## „Rekonstrukce výpravní budovy v žst. Mladá Boleslav hl.n.“

### Vysvětlení, změny a doplnění zadávací dokumentace - Dodatek č. 15

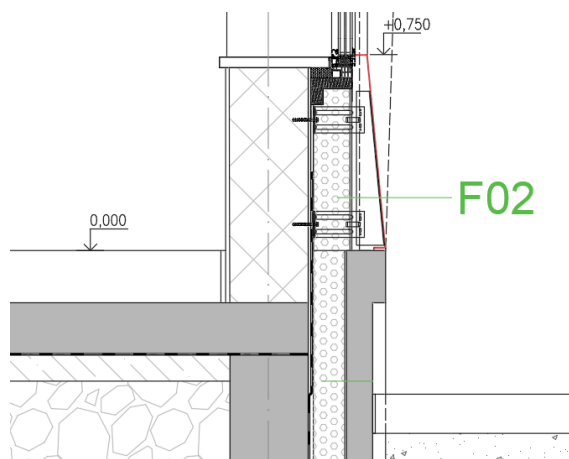
Žádáme zadavatele o prověření položky č. 28.

Skladba F02 se dle seznamu skladeb lepí na asfaltové pásy a jedná se o skladbu s provětrávanou mezerou. Žádáme tímto zadavatele o informaci, které skladby se položka týká a co v ní má být oceněno.

Skladba F02 je v místě plechového soklu (v rozsahu mezi 0,000 a spodní hranu oken). V pohledech je skladba pod bublinou 4. Jedná se o zateplení soklu XPS, které je přetaženo lepící hmotou vyztuženou armovací tkaninou. Finální pohledovou vrstvou je plech, který je kotvený před lokální L konzoly s přerušovačem tepelného mostu. K lokálním konzolám budou přikotveny průběžné prvky tvořící sklon soklu, prvky budou rektifikovatelné. Plech je vždy mezi jednotlivými nosnými prvky zastřešen.

Při kontrole skladby byly zjištěny nesrovnalosti ve výměrách u Soklového plechu a podkonstrukce.

U dotčených položek upravujeme výměry.

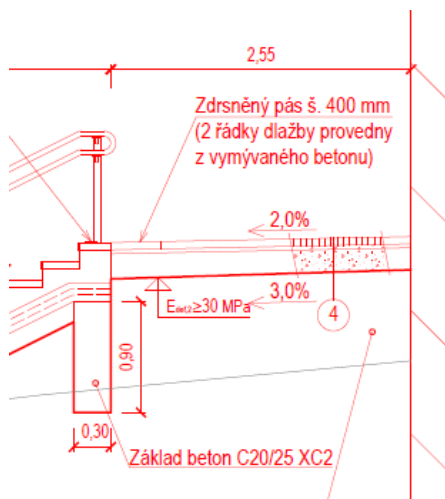
Žádáme zadavatele o prověření položky pro „kontrastní označení stupně schodiště“ pol. č. 33/list „SO 45-50-01“.

- ve VV je požadováno „Kontrastní označení stupňů schodiště tvořeno probarvenou betonovou dlažbou, preference barvy černá“; měrná jednotka m3
- ve výkresu „SO455001\_2\_005\_VPR“ je požadováno kontrastní označení stupně š. 100mm, žlutá barva
- v technické zprávě je uvedeno: „Výstupní a nástupní stupeň schodiště bude v souladu s vyhláškou 398/2009 Sb. označeno kontrastním pásem šířky 100 mm ve vzdálenosti max 50 mm od hrany.“

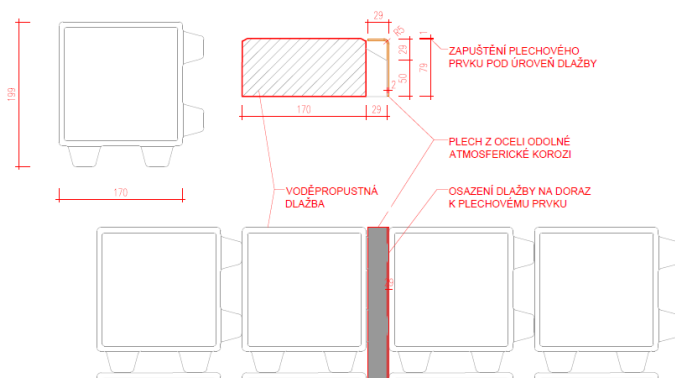
Žádáme zadavatele o informaci, v které položce VV má být oceněn „zdrsněný pás š. 40mm (2 řádky dlažby z vymývaného betonu) – mohlo by se jednat o položku č. 42? Ta má ale šířku pásu 300mm.

Dále žádáme o doplnění referenčního výrobku nebo alespoň doplnění požadovaných rozměrů a dalších parametrů.

Položka 42 (582614) je kontrastní pás podél nástupní hrany autobusové zastávky (standardní hladká dlažba, ale v kontrastní barvě). Šíře 300 mm je správně.

Položka 465922 na zdrsněný pás doplněna a adekvátně upravena (ponížena) položka 582611. Pás bude tvořen dvěma řádky dlažby 20 x 20 cm (stejně jako standardní chodník), ale s vymývaným povrchem.

D.1.3.7 – PS 45-07-01

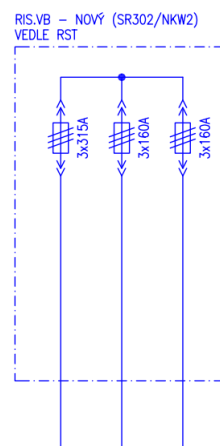
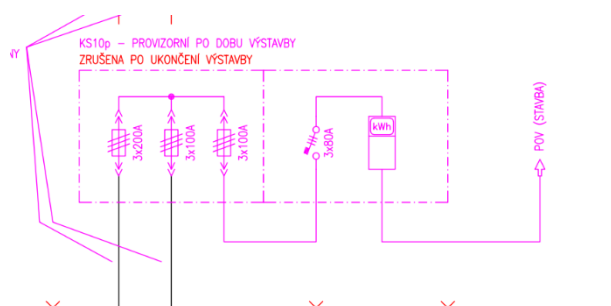
„Ve výkazu výměr jsou uvedeny dva rozvaděče – RIS.VB a provizorní KS10p, ale dokumentace neobsahuje jejich schémata. Je možné tato schémata dodat?“

Jedná se o přiložená schémata.

Růžové schéma je KS10p- položka soupisu prací R07, modré schéma RIS.VB položka soupisu prací R05.
